COLLEGAMENTO AUTOSTRADALE ASTI - CUNEO

LOTTO 6 RODDI - DIGA ENEL

RELAZIONE DI OTTEMPERANZA ALLE PRESCRIZIONI DEL DECRETO
VIA-DVA_DEC-2011-576-28.10.2011

Ottemperanze Regione Piemonte

Figura 2-1 2.6E-dD.2.3.1.16-01 Stralcio tavola Fasi di intervento per la stabilizzazione di cavità carsiche

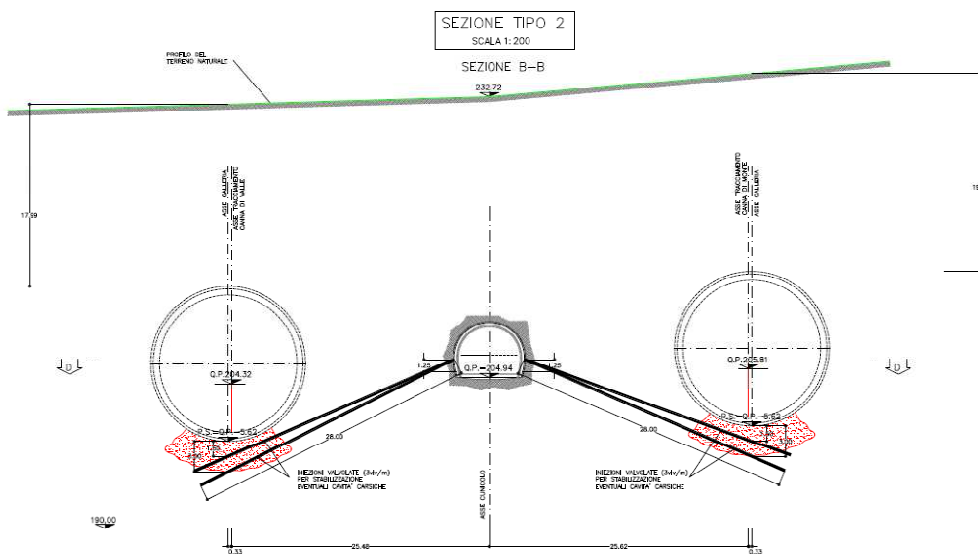
La tecnologia costruttiva che sarà scelta per lo scavo delle gallerie, con particolare riferimento al settore con litologie della Formazione Gessoso-Solfifera e alle zone di contatto con la Formazione delle Marne di S. Agata Fossili, dovrà consentire di ridurre al minimo le interferenze con l'acquifero carsico contenuto nei gessi, tramite opportuni preconsolidamenti, intasamenti preventivi delle cavità e ogni altro accorgimento tecnico che limiti la possibilità di venute d'acqua in galleria non solo per portate fino a qualche decina di l/s ma anche sensibilmente maggiori;

Gli approfondimenti progettuali condotti in sede di PE, considerata l'eliminazione delle piazzole di sosta imposta dal decreto della SVCA del Ministero dei Trasporti (cfr. 2.6E-rG1.1.16 all.9 PROT.SVCA-MIT0002506-P21-12-12), hanno portato a ritenere che lo scavo meccanizzato mediante impiego di una TBM del tipo EPB (a controllo del fronte mediante pressioni di bilanciamento in camera di scavo) risulti la metodologia più adeguata al fine di minimizzare nel transitorio l'impatto sull'acquifero sotterraneo.

Data la criticità rappresentata dalla presenza di cavità e condotti carsici all'interno della formazione gessoso-solfifera, in aggiunta alle indagini che potranno essere eseguite in avanzamento dalla TBM, si è inoltre prevista la realizzazione di un cunicolo con funzioni esplorative, ubicato nel setto tra le due canne per una lunghezza di 400 m. Dal cunicolo, di diametro di circa 6 m, saranno realizzate perforazioni verso le aree oggetto di scavo con TBM, di lunghezze comprese tra 25 e 40 m, attraverso le quali eseguire indagini sismiche tipo cross-hole finalizzate ad individuare nel dettaglio l'ubicazione di cavità o di fasce di ammasso in avanzata fase di dissoluzione.

Dal cunicolo sarà anche possibile operare il riempimento delle cavità direttamente interferenti con il fronte di scavo ed in particolare con la fascia di ammasso posto inferiormente alle gallerie. Le iniezioni saranno eseguite da tubi in PVC attrezzate con valvole, così da eseguire iniezioni selettive sia in termini di quantità di miscele iniettate sia in termini di localizzazione. Con l'obiettivo di impattare il meno possibile con il reticolo preesistente (evitando che gli interventi al contorno della galleria e la galleria stessa possano limitare il flusso naturale delle acque sotterranee) si sono previsti interventi aggiuntivi, quali un by-pass drenante e drenaggi localizzati, così da favorire il deflusso delle acque ed evitando nel contempo che tale flusso interessi la base della galleria, con potenziale azione di dissoluzione dell'ammasso gessoso di base.

Figura 59-1 Disposizione aste drenanti by pass prog. 1+022.00

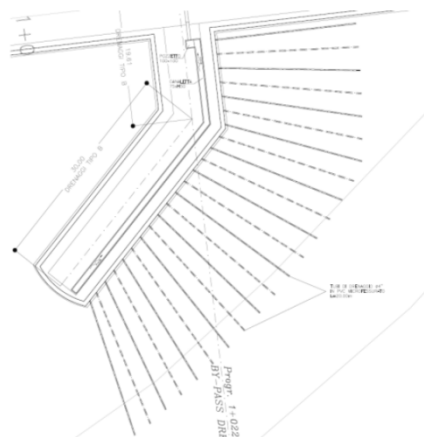
Per le opere di raccolta e convogliamento (canalette e tubazioni) delle acque drenate (evidenziate nel P.E.) dovrà essere previsto un dimensionamento più cautelativo, rispetto al progetto, in modo da far fronte anche a portate elevate in risposta ad eventi di particolare intensità. Si ritiene inoltre che sia da valutare, se non ancora previsto, l'inserimento in progetto di un impianto per il trattamento delle acque di venuta, propedeutico al loro rilascio in acque superficiali;

Sulla parete di monte del by-pass è prevista l'installazione di un sistema drenante costituito da un doppio ordine di 23 tubi in PVC finestrati, dal diametro 4", posti con interasse orizzontale di 2 metri e interasse verticale 1 metro. Le singole aste drenanti, lunghe 20 m, sono installate con inclinazione verticale del 10%.

*Figura 70-1 Stralcio elaborato 2.6E-dF.1.8.1.01-01 Barriere acustiche in cls - prospetti
tipologici*

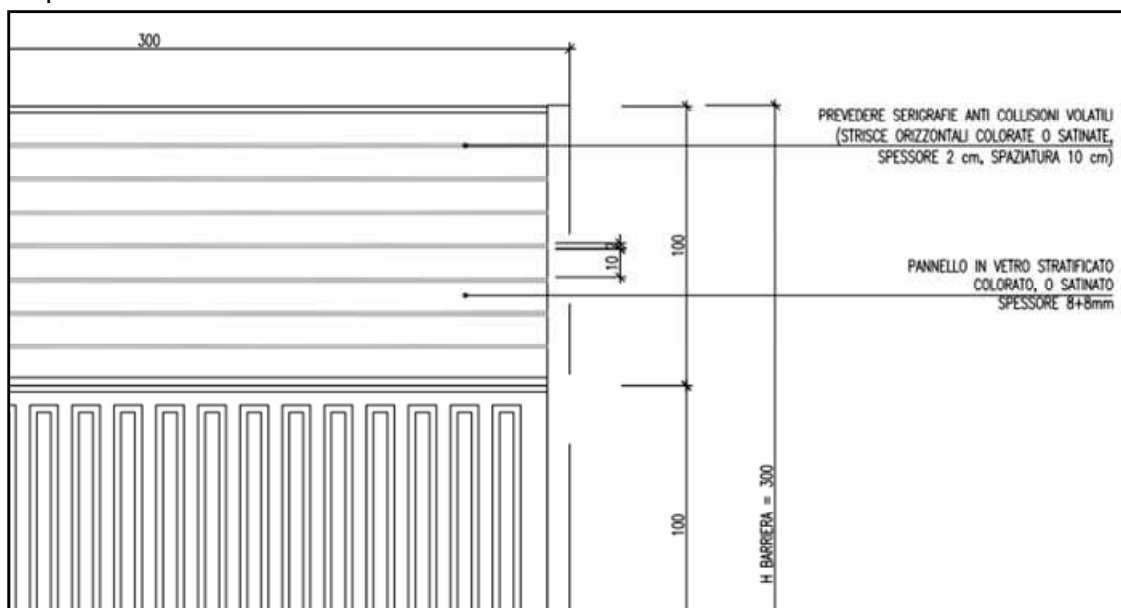
Dall'esame delle modifiche conseguenti all'ottemperanza delle prescrizioni formulate al termine della fase di valutazione della procedura di VIA a cui è stato sottoposto il progetto definitivo dell'opera e contenute nel DEC-VIA sopra citato, emergono alcuni aspetti che necessitano di una revisione che potrà essere compiuta nel prosieguo dell'istruttoria volta alla verifica dell'ottemperanza delle prescrizioni, in merito a:

Le indicazioni sono state recepite apportando le modifiche alla spaziatura e la larghezza delle strisce secondo quanto indicato dalla pubblicazione citata.

Nell'immagine seguente (cfr. 2.6E-dF.1.8.1.01-01 Barriere acustiche in cls - Prospetti tipologici) si nota come le strisce di segnalazione siano di spessore pari a 2 cm e che la spaziatura tra di esse sia di 10 cm.
